raport z badania dostępności architektonicznej

PARK KULTURY W BYDGOSZCZY
Młyny Rothera - teren zewnętrzny

ul. Mennica 10, 85-112 Bydgoszcz

Warszawa 2021

1. Komunikacja prywatna – miejsce postojowe dla osób z niepełnosprawnością (MP)

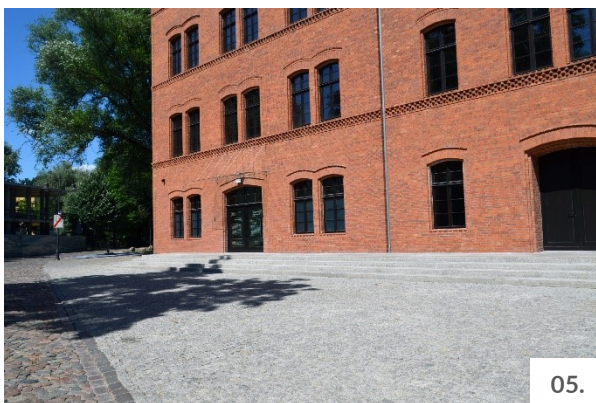
Miejsce postojowe ma zbyt małą szerokość (wymiary miejsca: 3,55 x 5,53 m) – konieczne jest jego powiększenie do wymiarów co najmniej 3,60 x 5,00 m (por.: Załącznik – wytyczne dla dostępnych miejsc postojowych).

Miejsce zostało prawidłowo oznaczone kolorem niebieskim, znakiem pionowym i oznaczeniem poziomym. Z miejsca postojowego zapewniono wygodny dostęp do najbliższego ciągu pieszego, prowadzącego do budynku. Nawierzchnie miejsca postojowego i ciągu pieszego są w dobrym stanie technicznym (bez ubytków), jednak obydwie wykonano z kostki łupanej (fot. 02-03), przez co poruszanie się po nich może być trudne dla większości użytkowników – czek wózków, osób korzystających z pomocy ortopedycznych (lasek, kul, chodzików itp.) oraz osób z niepełnosprawnością wzroku i mających problemy z koncentracją (ryzyko potknięcia się i upadku). W miarę możliwości (prawdopodobnie wymagana może być zgoda konserwatora zabytków) zaleca się wymianę nawierzchni miejsca postojowego na gładką, równą i antypoślizgową (np. beton, asfalt) oraz wykonanie w obrębie dojścia do wejścia głównego tzw. szpilkostrady – pasa równej, gładkiej i antypoślizgowej nawierzchni. Poza miejscem postojowym dla osób z niepełnosprawnościami zalecane jest także wyznaczenie miejsc postojowych dla opiekunów z małymi dziećmi (miejsc rodzinnych).

2.2. Dojście od strony tarasu / skweru

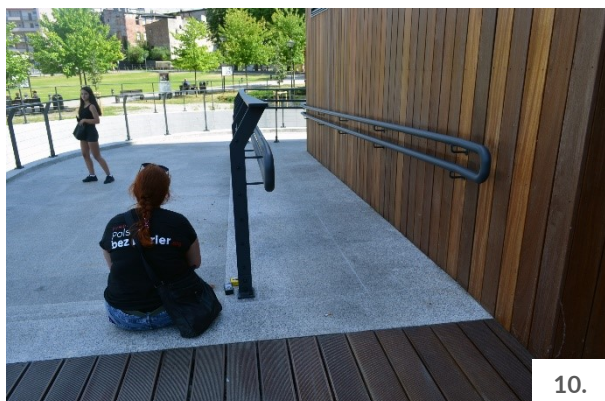
Główny ciąg pieszy (wzdłuż skweru) ma odpowiednią szerokość, jednak alejki, prowadzące bezpośrednio do tarasu są zbyt wąskie dla wygodnego minięcia się osoby na wózku / osoby z wózkiem dziecięcym i pieszego (szerokość alejek: 1,40 m – fot. 06, 08). W miarę możliwości zaleca się ich poszerzenie do szerokości co najmniej 1,50 m (optymalnie do szerokości 1,80 m, zapewniającej możliwość wygodnego minięcia się dwóch użytkowników_czek wózków lub osób z wózkami dziecięcymi).

W obrębie dojścia do budynku brak barier architektonicznych (wysokich krawężników, stopni, uskoków przekraczających 20 mm). Nawierzchnia ciągu pieszego jest w dobrym stanie technicznym (bez ubytków), jednak została wykonana z materiałów, które mogą powodować

trudności w poruszaniu się użytkowników wózków, osób z wózkami czy osób korzystających z pomocy ortopedycznych. Zaleca się wymianę nawierzchni na nową (gładką, równą, antypoślizgową) na całej szerokości chodnika lub zapewnienie tzw. szpilkostrady: pasa równej, gładkiej nawierzchni o szerokości co najmniej 1,50 m (szerokość wystarczająca do minięcia się użytkownika wózka z osobą chodzącą).

Podobnie, jak w przypadku wejścia głównego, wejście od strony tarasu (drzwi DW-M-03) jest dość łatwe do odnalezienia – oznaczone opisami na szybach – jednak same budynki nie zostały wystarczająco czytelnie oznakowane. Zaleca się uzupełnienie oznaczeń (np. montaż dużej, skontrastowanej tablicy w strefach wejścia do budynków, informującej o tym, do jakiej części obiektów / do jakiej funkcji można się dostać poszczególnymi wejściami).

3.1.1. Pochylnia P-03

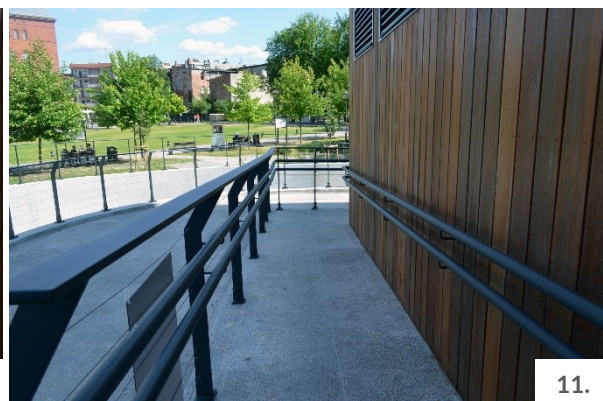
Nachylenie pochylni jest zgodne z przepisami prawa. Szerokość obydwu biegów jest prawidłowa (nie mniejsza niż 1,20 m), podobnie długość spocznika, przy czym rozstaw elementów konstrukcji poręczy sprawia, że użytkowa długość spocznika między biegami jest zbyt mała (1,33 / 1,36 m zamiast wymaganych 1,40 m).

Pochylnia nie została wyposażona w obustronne elementy (krawężniki lub inne, równoważne), zapobiegające zsunięciu się kół wózka – nie spełnia więc wymagań prawa w tym zakresie (Rozporządzenie Ministra Infrastruktury z dnia 12 kwietnia 2002 r. w sprawie warunków technicznych, jakim powinny odpowiadać budynki i ich usytuowanie, § 71). Konieczny jest montaż obustronnych elementów zabezpieczających przed zsunieniem się kół wózka o wysokości co najmniej 70 mm.

Odstęp pomiędzy poręczami jest prawidłowy (1,09 m), jednak wysokość ich montażu jest zbyt mała (odpowiednio 0,73 m i 0,89 m zamiast 0,75 m i 0,90 m). W miarę możliwości zaleca się korektę wysokości montażu pochwyty.

Odległość pochwyty od ścian i innych elementów jest prawidłowa a same pochwyty zostały odpowiednio przedłużone poza początek i koniec biegu pochylni (0,30 m) oraz zakończone w sposób zapewniający ich bezpieczne użytkowanie (fot. 10).

Poręcze są wygodne w użytkowaniu, chociaż ich średnica jest większa niż zalecana (50 mm zamiast 45 mm). Żadne elementy nie zawężają szerokości pochylni a przed jej początkiem i za końcem zapewniono odpowiednią przestrzeń manewrową.

3.2.1. Schody SZ-04a (betonowe)

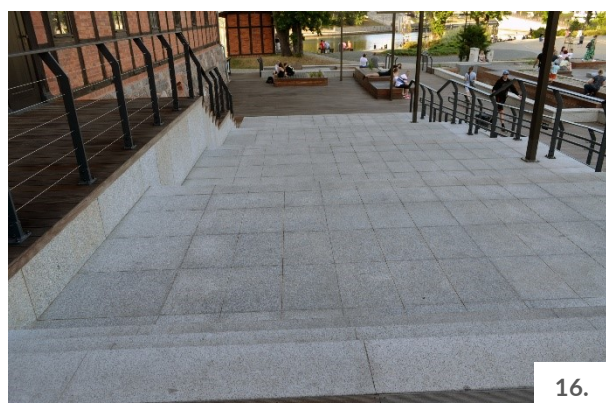
Wszystkie stopnie w biegu mają taką samą szerokość i wysokość. Wysokość nie przekracza 0,15 m, jest więc prawidłowa, szerokość wynosi natomiast 0,33 m zamiast zalecanych 0,35 m. W miarę możliwości (jakakolwiek przebudowa strefy zewnętrznej) zalecana jest korekta szerokości stopni schodów.

Schody zostały wyposażone w balustradę zapewniającą bezpieczne użytkowanie o odpowiedniej wysokości, brak natomiast obustronnych poręczy (jest tylko jedna) – zaleca się montaż drugiej, umożliwiając użytkownikom wygodne i bezpieczne prawo- i lewostronne użytkowanie. Zalecane jest też montowanie poręczy schodów na dwóch wysokościach: 1,10 m oraz dodatkowej 0,75 m.

Szerokość biegu schodów przekracza 4,00 m (wynosi 5,92 m – fot. 15), w związku z czym powinny one zostać wyposażone w dodatkową balustradę pośrednią (Rozporządzenie Ministra Infrastruktury z dnia 12 kwietnia 2002 r. w sprawie warunków technicznych, jakim powinny odpowiadać budynki i ich usytuowanie, § 296). Konieczny jest jej montaż.

Pochwyty nie zostały prawidłowo przedłużone (fot. 17). Przed początkiem i za końcem biegu pochwyty należy przedłużyć o 0,30 m i zakończyć w sposób zapewniający bezpieczne użytkowanie (np. poprzez wywinęcie ich końców w dół).

Poręcze są wystarczająco skonstrastowane w stosunku do tła, nie są natomiast wygodne w użytkowaniu (bardzo szeroki, płaski pochwyty, niezapewniający wygodnego chwytu – fot. 14). Zalecana jest ich wymiana na nowe, o średnicy w przedziale 35-45 mm i okrągłym lub obłym kształcie pochwyty.

Stopnie schodów nie zostały oznaczone kontrastowo, mogą więc być trudne do zauważenia, szczególnie podczas poruszania się w kierunku „w dół” (fot. 16). Krawędzie pierwszego i ostatniego stopnia biegu schodów należy oznaczyć pasami w jednolitym, skontrastowanym z tłem kolorze, znajdującymi się na powierzchni pionowej i poziomej stopnia.

Stopnie schodów mają też noski (fot. 14), co może powodować utrudnienia w poruszaniu się po nich – szczególnie u osób z niepełnosprawnością wzroku, mających problemy w poruszaniu się lub z koncentracją. Konieczne jest ich usunięcie.

3.2.2. Schody SZ-04b (drewniane)

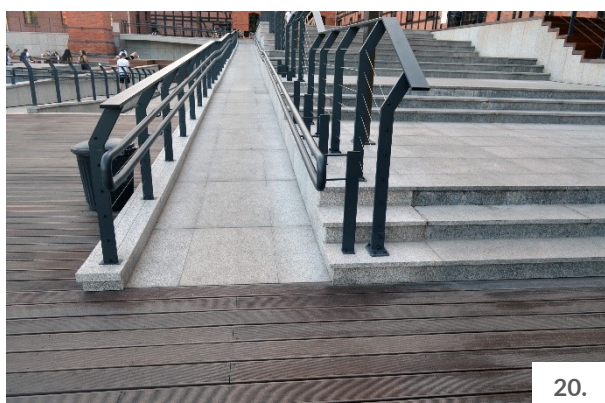
Schody zostały wyposażone w balustradę zapewniającą bezpieczne użytkowanie o odpowiedniej wysokości, brak natomiast obustronnych poręczy (jest tylko jedna – fot. 18-19) – zaleca się montaż drugiej, umożliwiając użytkownikom wygodne i bezpieczne prawostronne i lewostronne użytkowanie. Zalecane jest też montowanie poręczy schodów na dwóch wysokościach: 1,10 m oraz dodatkowej 0,75 m.

Pochwyty nie zostały prawidłowo przedłużone. Przed początkiem i za końcem biegu pochwyty należy przedłużyć o 0,30 m i zakończyć w sposób zapewniający bezpieczne użytkowanie (np. poprzez wywiniecie ich końców w dół).

Poręcze są wystarczająco skontrastowane w stosunku do tła, nie są natomiast wygodne w użytkowaniu (bardzo szeroki, płaski pochwyty, niezapewniający wygodnego chwytu – fot. 19). Zalecana jest ich wymiana na nowe, o średnicy w przedziale 35-45 mm i okrągłym lub obłym kształcie pochwyty.

Stopnie schodów nie zostały oznaczone kontrastowo, mogą więc być trudne do zauważenia, szczególnie podczas poruszania się w kierunku „w dół” (fot. 19). Konieczne jest oznaczenie krawędzi stopni: w biegach, które mają po 5 stopni wystarczające będzie oznaczenie pierwszego i ostatniego stopnia, w biegu o 3 stopniach – wszystkich stopni. Oznaczenie powinno zostać wykonane za pomocą pasów w jednolitym, skontrastowanym z tłem kolorze, znajdującymi się na powierzchni pionowej i poziomej stopnia.

Stopnie krótkiego biegu mają też noski (fot. 18), co może powodować utrudnienia w poruszaniu się po nich – szczególnie u osób z niepełnosprawnością wzroku, mających problemy w poruszaniu się lub z koncentracją. Konieczne jest ich usunięcie.

3.2.3. Pochylnia P-04

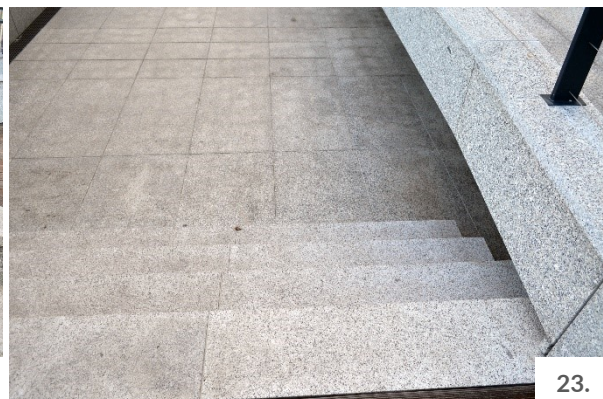
Nachylenie pochylni jest zgodne z przepisami prawa (5% przy dopuszczalnym nachyleniu 6%). Szerokość pochylni jest prawidłowa (1,23 m), długość spoczników wzdłuż długich biegów również, jednak wymiary (długość i szerokość) spocznika, na którym następuje zmiana kierunku poruszania się po pochylni jest zbyt mała – nie spełnia wymagań prawa w tym zakresie (Rozporządzenie Ministra Infrastruktury z dnia 12 kwietnia 2002 r. w sprawie warunków technicznych, jakim powinny odpowiadać budynki i ich usytuowanie, § 71). Konieczna jest przebudowa pochylni w taki sposób, by spocznik miał wymiary co najmniej 1,50 x 1,50 m.

Długość pojedynczego biegu nie przekracza 9,00 m (najdłuższy bieg: 8,14 m). Pochylnia została wyposażona w obustronne elementy, zapobiegające zsunięciu się kół wózka. Odstęp pomiędzy poręczami jest prawidłowy. Wysokość montażu dolnego pochwyty minimalnie zbyt mała (0,73 m zamiast 0,75 m). Górny pochwyty zamontowany prawidłowo (0,90 m).

3.3.2. Pochylnia P-05

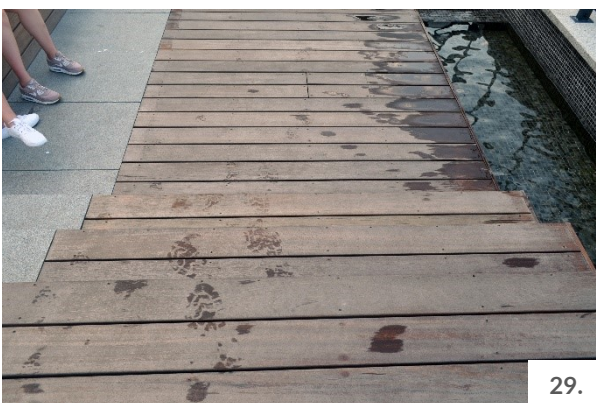
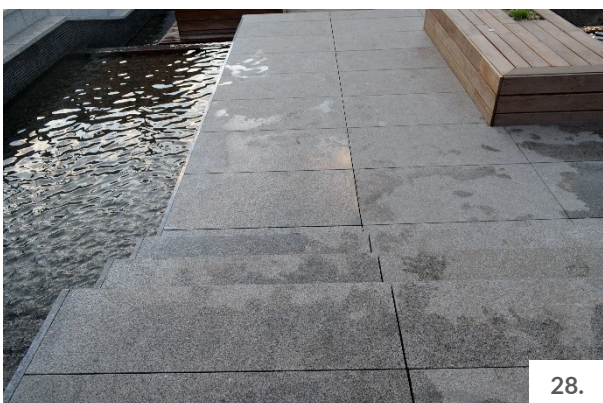
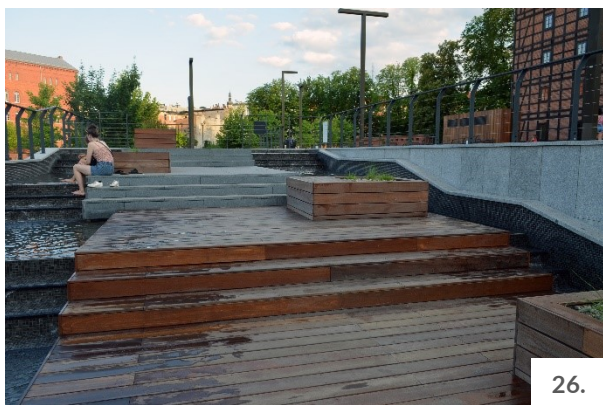
Ilość stopni w biegu jest odpowiednia (4). Szerokość użytkowa biegu jest prawidłowa. Poszczególne stopnie w biegu mają różną wysokość (od 0,18 m do 0,21 m – pierwszy stopień od dołu jest zdecydowanie wyższy – fot. 22). Jest to sytuacja bardzo niebezpieczna, mogąca powodować ryzyko potknięcia się i upadku użytkowników schodów, szczególnie – osób z niepełnosprawnością wzroku, mających problemy w poruszaniu się lub z koncentracją. Wysokość stopni przekracza zalecaną (szczególnie – dolnego stopnia), co może powodować ryzyko potknięcia się i upadku użytkowników schodów, szczególnie – osób mających problemy w poruszaniu się i korzystających z pomocy ortopedycznych (lasek, kul itp.). Szerokość stopni jest z kolei minimalnie zbyt mała (0,34 m zamiast 0,35 m). Schody nie zostały wyposażone w balustradę (lub inny element zabezpieczający) o wysokości co najmniej 1,10 m. Konieczny jest montaż takich elementów. Równocześnie schody nie zostały wyposażone w poręcze – zaleca się ich montaż, po obu stronach biegu (zapewniających lewo- i prawostronne użytkowanie) oraz – w miarę możliwości – na dwóch wysokościach (1,10 m i 0,75 m). Stopnie schodów nie zostały oznaczone kontrastowo. Krawędzie pierwszego i ostatniego stopnia biegu schodów należy oznaczyć pasami w jednolitym, skontrastowanym z tłem kolorze, znajdującymi się na powierzchni pionowej i poziomej stopnia. Dodatkowo, stopnie schodów mają noski, co może powodować utrudnienia w poruszaniu się po nich – szczególnie u osób z niepełnosprawnością wzroku, mających problemy w poruszaniu się lub z koncentracją. Konieczne jest ich usunięcie.

Nachylenie pochylni jest zgodne z przepisami prawa (5% przy dopuszczalnym nachyleniu 6%). Szerokość pochylni jest prawidłowa (1,31 m), długość spocznika zbyt mała (1,20 m) – pochylnia nie spełnia więc wymagań prawa w tym zakresie (Rozporządzenie Ministra Infrastruktury z dnia 12 kwietnia 2002 r. w sprawie warunków technicznych, jakim powinny odpowiadać budynki i ich usytuowanie, § 70). Konieczna jest przebudowa pochylni w taki sposób, by spocznik miał długość co najmniej 1,40 m.

Długość pojedynczego biegu nie przekracza 9,00 m (bieg: 7,02 m). Pochylnia została wyposażona w obustronne elementy, zapobiegające zsunięciu się kół wózka.

Wysokość montażu pochwyty jest minimalnie zbyt mała (0,73 m zamiast 0,75 m i 0,89 m zamiast 0,90 m). Odstęp pomiędzy poręczami jest z kolei zbyt duży (1,12 m zamiast odstępu w przedziale 1,00-1,10 m) – nie spełnia wymagań prawa w tym zakresie (Rozporządzenie Ministra Infrastruktury z dnia 12 kwietnia 2002 r. w sprawie warunków technicznych, jakim powinny odpowiadać budynki i ich usytuowanie, § 71). Zalecana jest korekta wysokości ich montażu i zapewnienie pochwyty w odległości od 1,00 do 1,10 m.

3.4. Schody – fontanna SZ-06

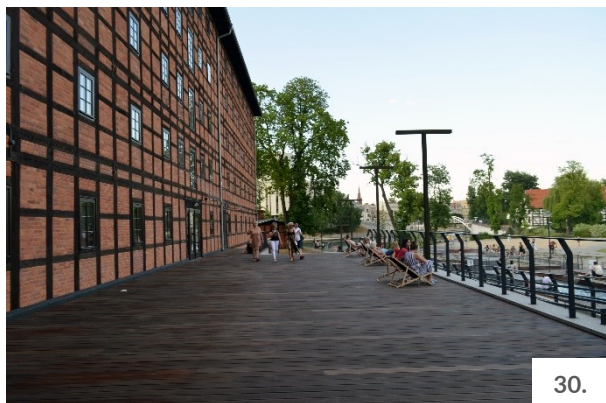
Poszczególne stopnie w biegu mają różną szerokość (od 0,335 m do 0,345 m) i wysokość (od 0,16 m do 0,17 m). Jest to sytuacja dość niebezpieczna, mogąca powodować ryzyko potknięcia się i upadku użytkowników schodów, szczególnie – osób z niepełnosprawnością wzroku, mających problemy w poruszaniu się lub z koncentracją i szczególnie w warunkach zamoczenia / zawilgocenia schodów).

Wysokość stopnia przekracza zalecaną (zalecana: 0,15 m) – może to powodować ryzyko potknięcia się i upadku użytkowników schodów, szczególnie - osób mających problemy w poruszaniu się i korzystających z pomocy ortopedycznych (lasek, kul itp.). Szerokość stopni jest z kolei zbyt mała (zalecana: 0,35 m).

Schody nie zostały wyposażone w balustradę (lub inny element zabezpieczający) o wysokości co najmniej 1,10 m, nie zostały też wyposażone w poręcze.

Stopnie schodów nie zostały oznaczone kontrastowo, mogą więc być trudne do zauważenia, szczególnie podczas poruszania się w kierunku „w dół” (fot. 28-29). Zaleca się, by krawędzie wszystkich stopni każdego biegu schodów oznaczyć pasami w jednolitym, skonstrastowanym z tłem kolorze, znajdującymi się na powierzchni pionowej i poziomej stopnia (wydaje się, że umiejętnie dobrane elementy kontrastowe nie obniżą poziomu estetycznego schodów i fontanny).

4. Taras

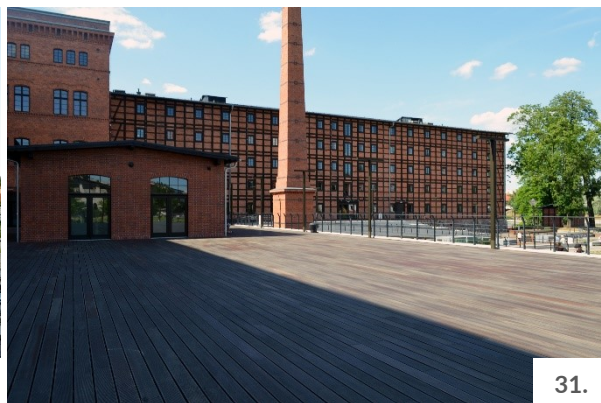
Taras zewnętrzny, przylegający do wszystkich trzech budynków (Młyna, Spichrza Zbożowego i Spichrza Mącznego) – bardzo rozległy, bez zmian wysokości: stopni, uskoków i nierówności. Przestrzeń zapewnia swobodną możliwość przejścia / przejazdu i manewrowania wózkiem. Stosowane materiały wykończeniowe nie odbijają światła (nie powodują zjawiska olśnienia), posadzki mają właściwości antypoślizgowe również w warunkach zawilgocenia. Elewacje budynków i nawierzchnia tarasu zostały ze sobą wystarczająco skonstrastowane (fot. 30).

W czasie prowadzenia audytu w przestrzeni nie znajdowały się meble i elementy wyposażenia (docelowo, wg projektu, pojawić się ma na nim lekkie zadaszenie z białych żagli wspartych na stalowych słupach). Brak informacji o miejscach do siedzenia w obrębie tarasu, jednak, jeśli się pojawią, na etapie ich montażu należy zadbać o zapewnienie przestrzeni wystarczającej dla bezpiecznego i wygodnego poruszania się wózkiem. Minimalna szerokość przejść pomiędzy nimi powinna wynosić 1,20 m, przy czym zaleca się, aby w miarę możliwości szerokość ta

wynosiła co najmniej 1,80 m (szerokość wystarczająca do wygodnego minięcia się dwóch użytkowników_czek wózków).
